**SOLICITATION AMENDMENT
MODIFICATION DE L'INVITATION**

Title - Sujet Sea Containers	
Solicitation No. - N° de l'invitation W355B-207222/A	Amendment No. - N° modif. 004
Client Reference No. - N° de référence du client W355B-20-7222	Date 2019-11-28
GETS Reference No. - N° de référence de SEAG PW-SHAL-406-10814	
File No. - N° de dossier HAL-9-83081 (406)	CCC No./N° CCC - FMS No./N° VME
Solicitation Closes - L'invitation prend fin at - à 02:00 PM on - le 2019-12-18	Time Zone Fuseau horaire Atlantic Standard Time AST
F.O.B. - F.A.B. Plant-Usine: <input type="checkbox"/> Destination: <input checked="" type="checkbox"/> Other-Autre: <input type="checkbox"/>	
Address Enquiries to: - Adresser toutes questions à: Matheson, Valerie	Buyer Id - Id de l'acheteur hal406
Telephone No. - N° de téléphone (902) 403-6236 ()	FAX No. - N° de FAX (902) 496-5016
Destination - of Goods, Services, and Construction: Destination - des biens, services et construction:

MODIFICATION 004 vise à répondre aux questions suivantes :

TITLE:	SHIPPING CONTAINER LAYOUT		APPROVED:	M MacDONALD	
DESIGNED:	M MacDONALD		SCALE:	40:1	DATE: 2019-11-18
DRAWN:	M MacDONALD		DWG. NO.	4603591-001

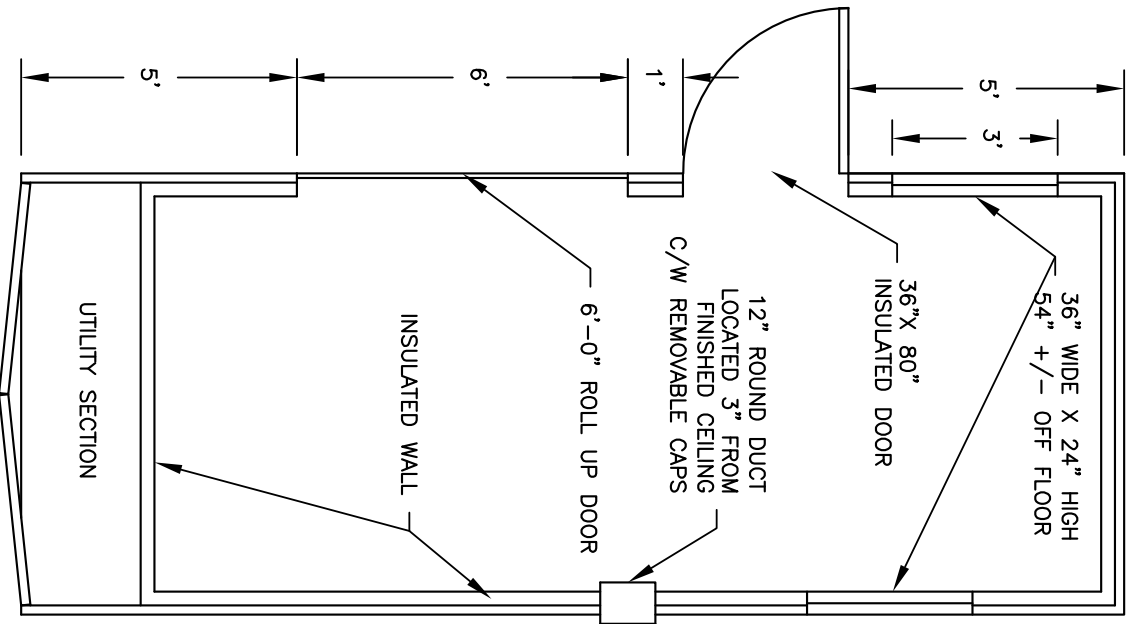
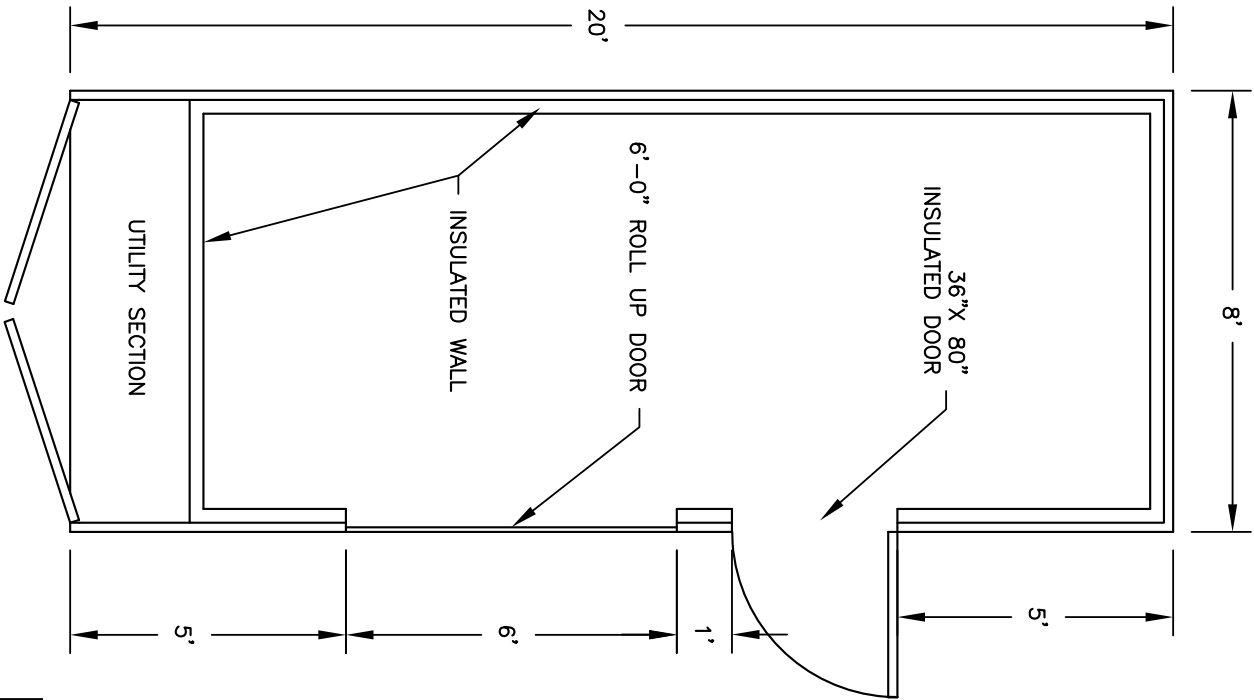
Q8 : Le client peut-il fournir les plans d'aménagement suggérés pour la fenêtre de porte, l'appareil de chauffage ainsi que les prises de courant de 12 pouces? Des dessins au crayon sont acceptables.

R8 : Voir ci-joint.
